変更計画平面図
造成計画平面図

件名	宅地造成 工事	図番	N
場所	小倉北区足原字大道筋上	縮尺	1:200
図名	造成計画平面図	担当	検印
設計	太平開発株式会社	月日

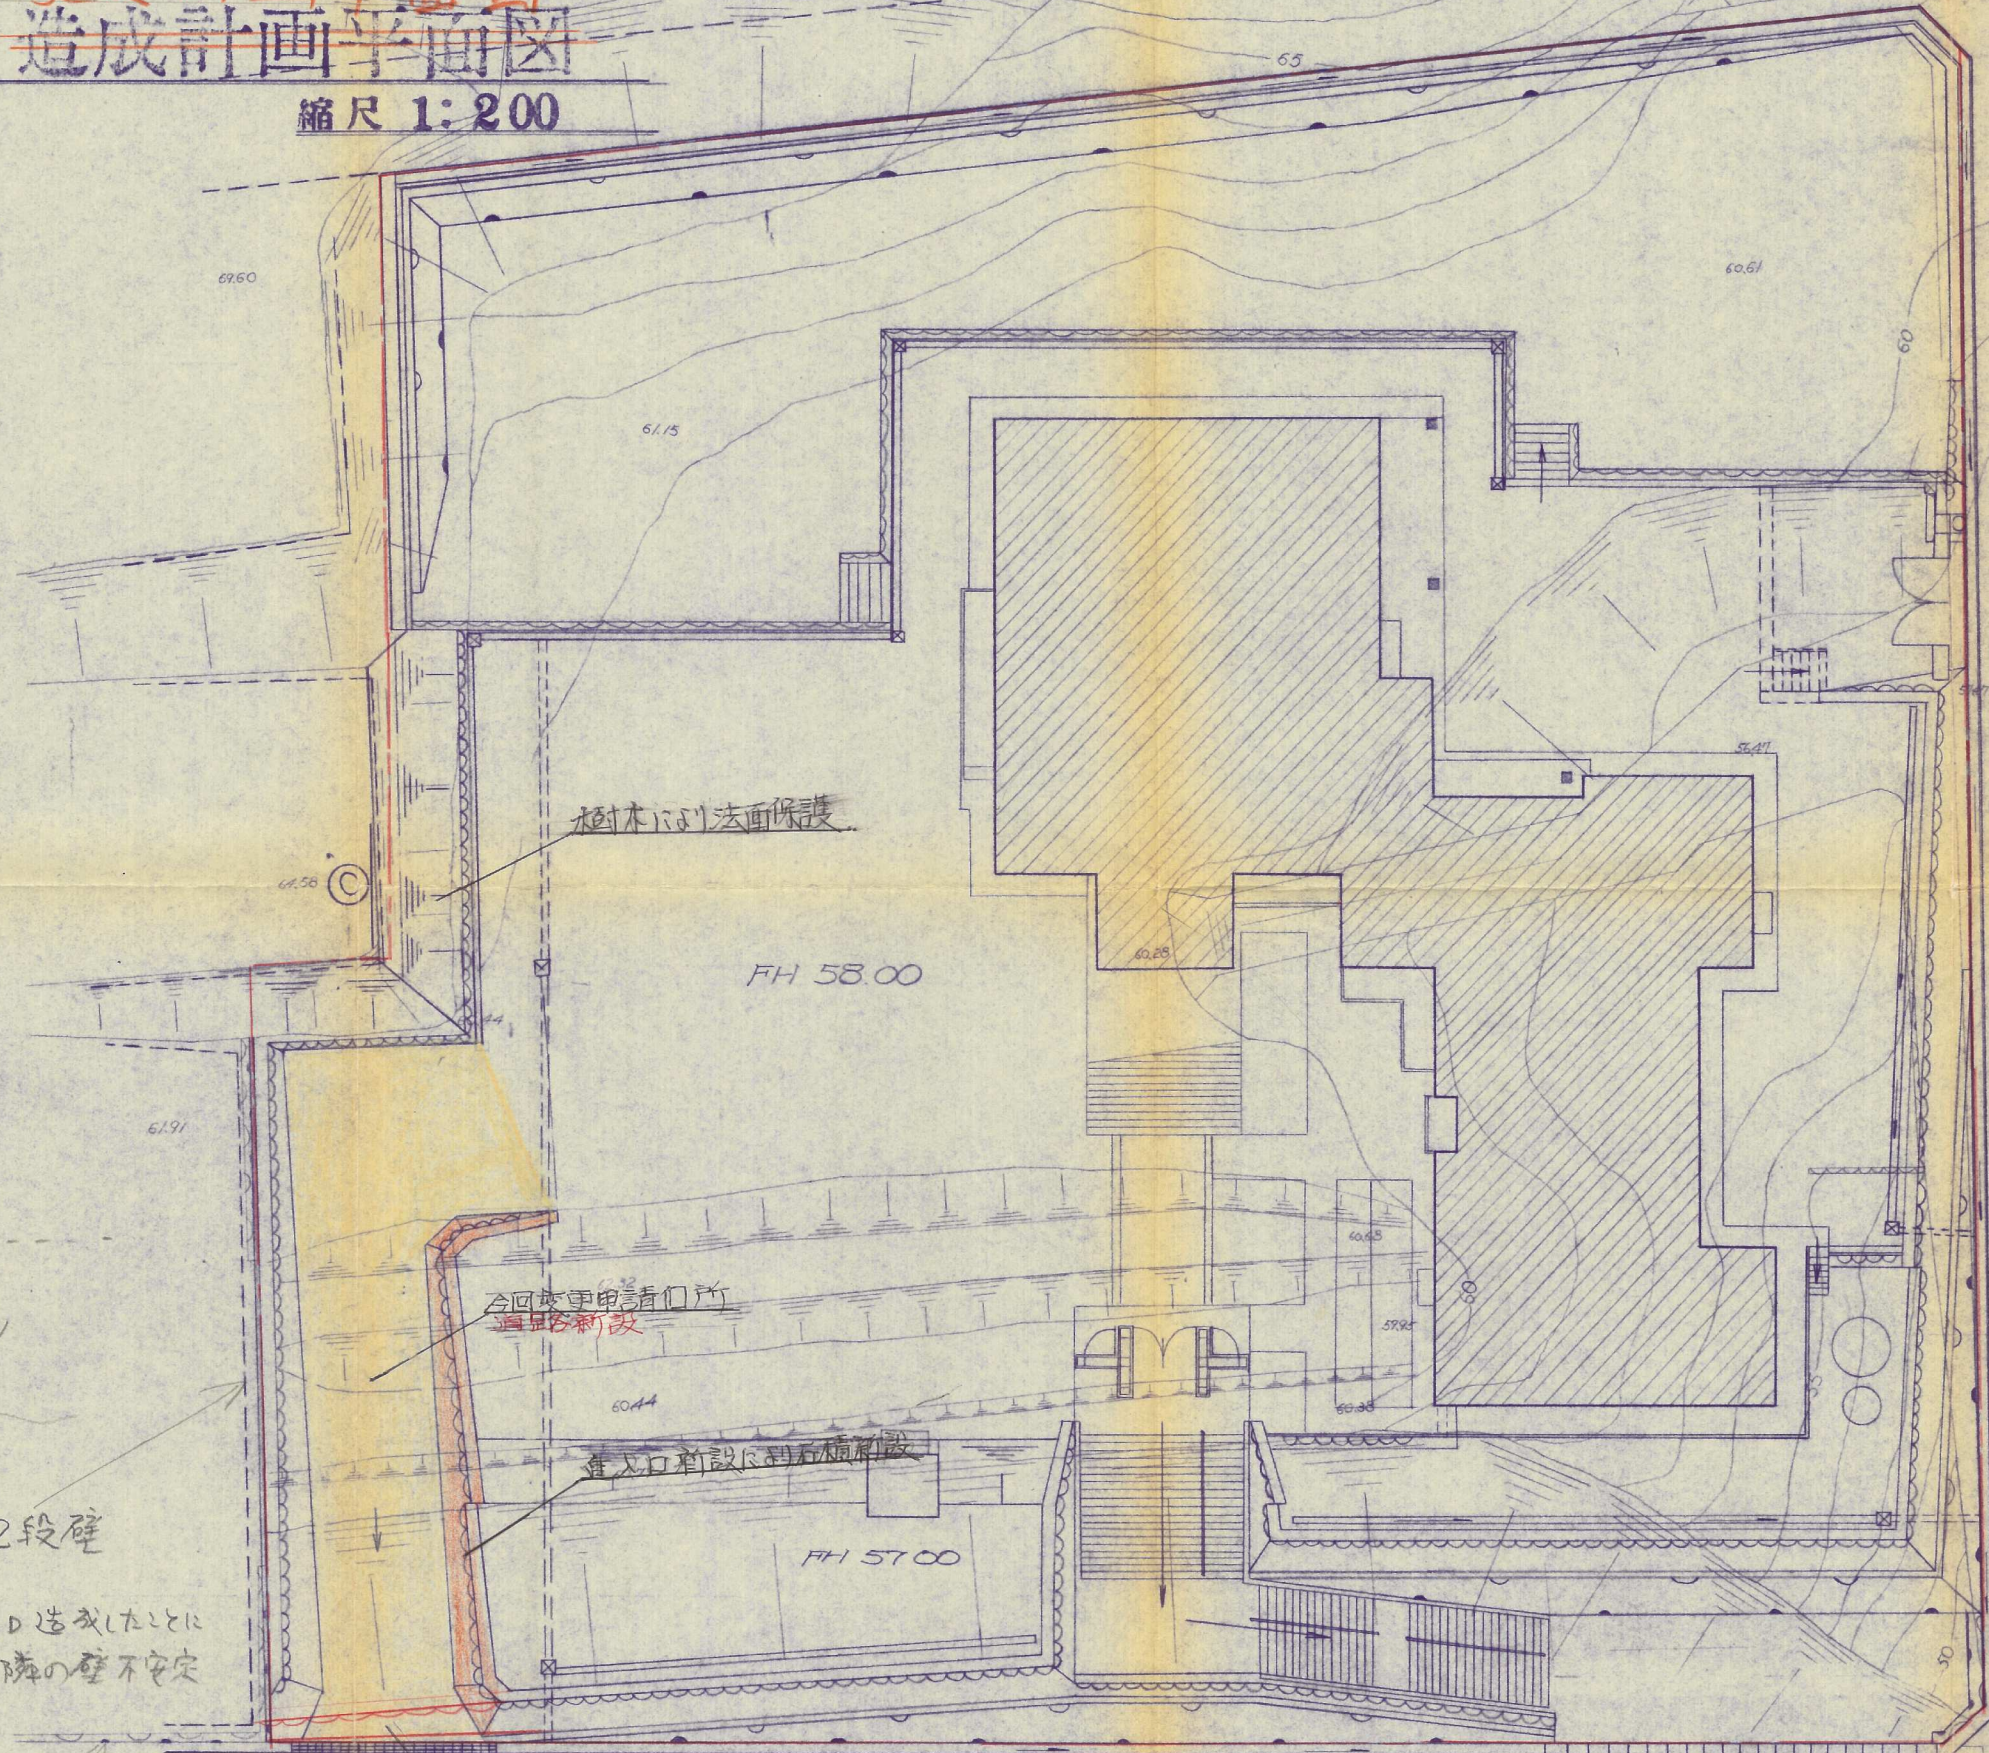
今回変更申請箇所
道路新設

出入口新設に利石積工

1. 出入口造成したこと
よって隣の壁不安定

出入口新設に利石積工撤去箇所

石積補強工

2段壁補強工
